con la presente si inviano le Osservazioni contro il Progetto di un impianto eolico codice procedura ID_VIP/ID_MATTIM: 1269 denominato "Pitigliano"; ubicato nei comuni di Pitigliano (GR) e Sorano (GR) costituito da 20 (venti) aerogeneratori di potenza nominale 7,0 MW per un totale di 140,0 MW con relative opere connesse ed infrastrutture indispensabili.

“Progetto di un impianto eolico denominato “Pitigliano” ubicato nei comuni di Pitigliano (GR) e Sorano (GR) costituito da 20 (venti) aerogeneratori di potenza nominale 7,0 MW per un totale di 140,0 MW con relative opere connesse ed infrastrutture indispensabili”

Allegato 3 – Osservazioni contrarie all'impianto eolico;

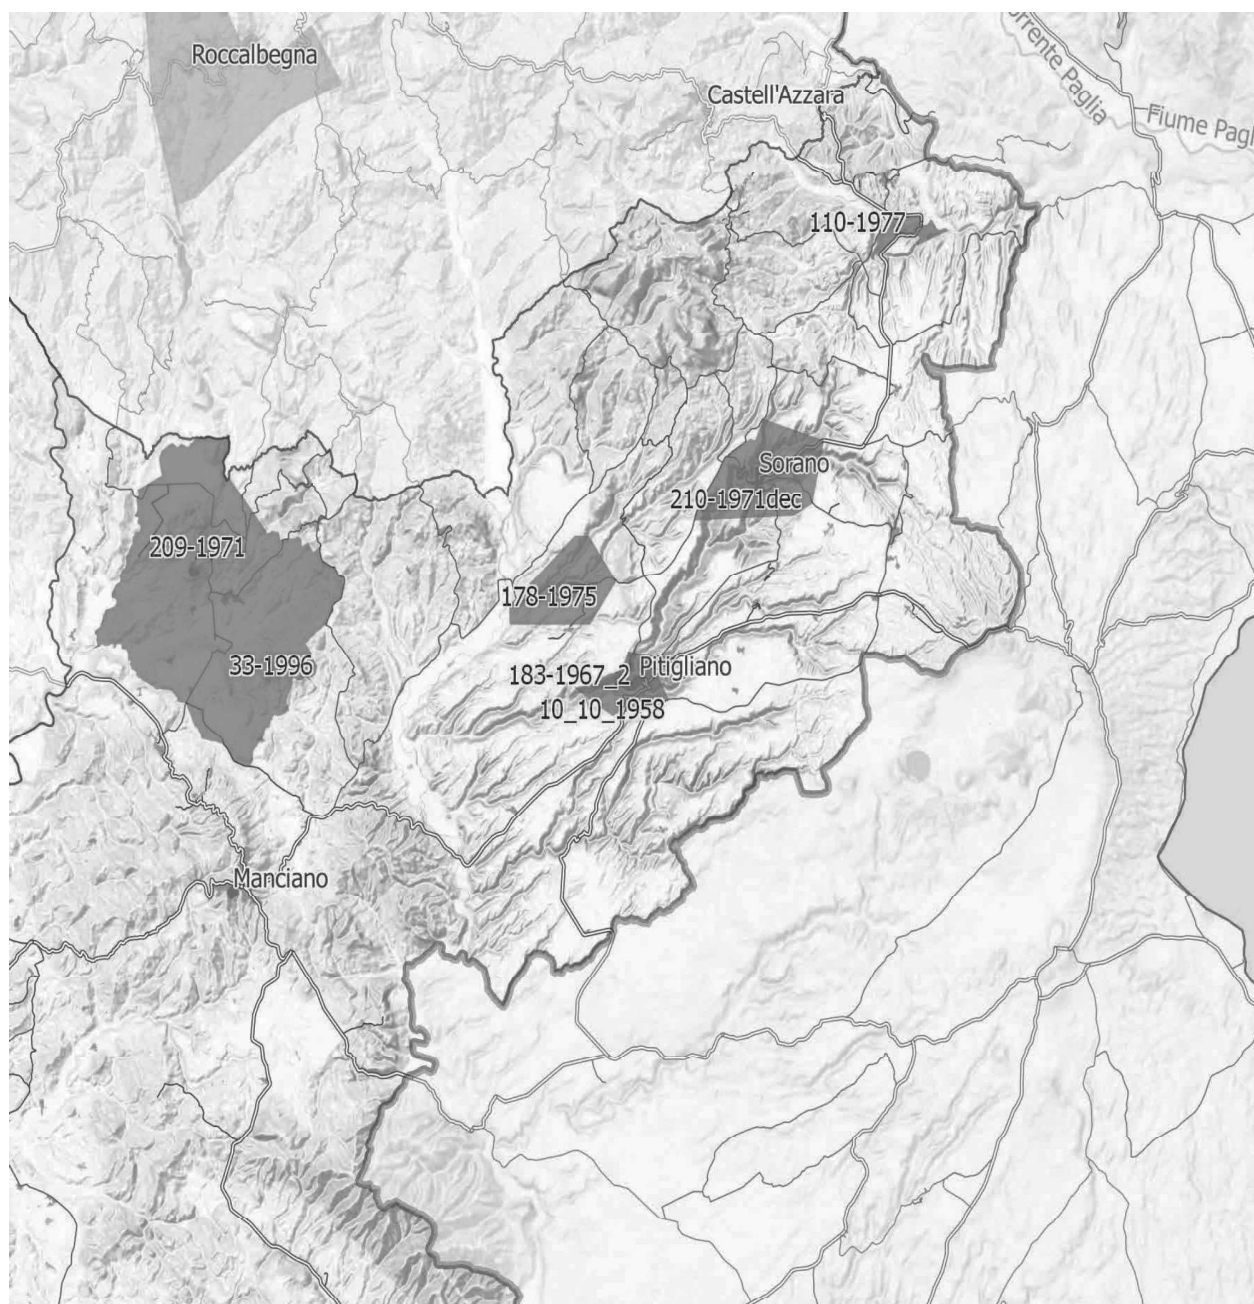
IMMAGINE n. 4 Si evidenzia che i tre aerogeneratori WTG 07, WTG 08 e WTG 09 impattano con il vincolo paesaggistico di notevole interesse pubblico del Centro Storico di Sorano. Il WTG 07 si troverebbe a 2828 m, WTG 08 2504 e WTG 09 2990. Il cavidotto dell'impianto invece impatta in buona parte del Vincolo paesaggistico ex art. 136 del CBC del Centro Storico di Pitigliano.

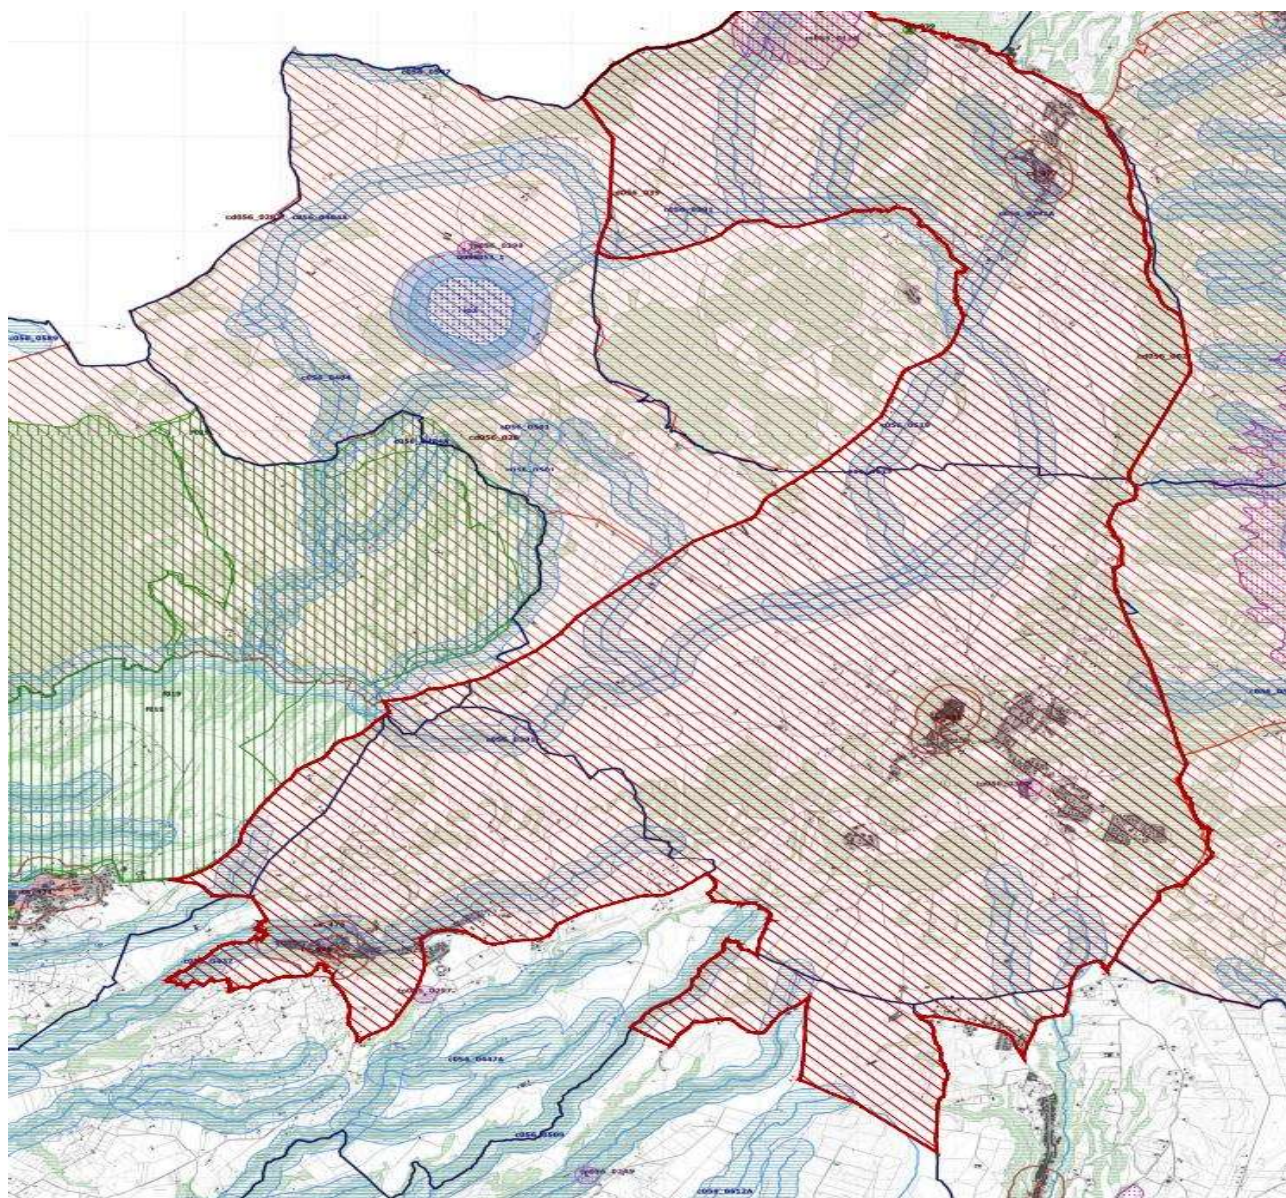
Come è illustrato nell'immagine si ribadisce che l'impianto industriale "Pitigliano" ricade completamente all'interno delle fasce di rispetto dei due vincoli di notevole

interesse pubblico e lambisce quelle di un terzo vincolo e quindi come affermato dal Consiglio di Stato nelle sentenze citate, l'impianto è insediato in area non idonea ai sensi dell'art. 20 comma 8 lettera c quater del D.Lgs. n. 199/2021 e ss.mm.ii al contrario di quanto sostiene la proponente.
